Groupe de travail de l'éclairage et de la signalisation lumineuse

Quatre-vingtième session

**Simplification des Règlements ONU concernant l'éclairage
et la signalisation lumineuse****Autres Règlements ONU : Règlement ONU n° 53 (Installation
des dispositifs d'éclairage et de signalisation
lumineuse sur les véhicules de la catégorie L₃)****Proposition de série 03 d'amendements au Règlement ONU
n° 53 et proposition d'amendements au projet de nouveau
Règlement ONU relatif aux dispositifs de signalisation
lumineuse****Communication de l'expert du Groupe d'intérêt spécial des feux
de circulation diurne des véhicules de la catégorie L***

Modèle A

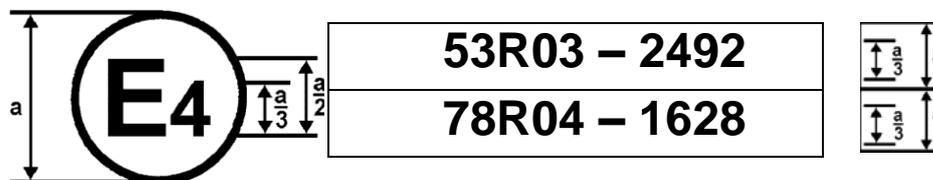
La marque d'homologation ci-dessus, apposée sur un motorcycle, indique que le type de ce véhicule a été homologué aux Pays-Bas (E 4). En ce qui concerne l'installation de l'éclairage et de la signalisation lumineuse, en application du Règlement ONU n° 53, tel que modifié par la série 03 d'amendements. Le numéro d'homologation indique que l'homologation a été accordée conformément aux prescriptions du Règlement ONU n° 53.
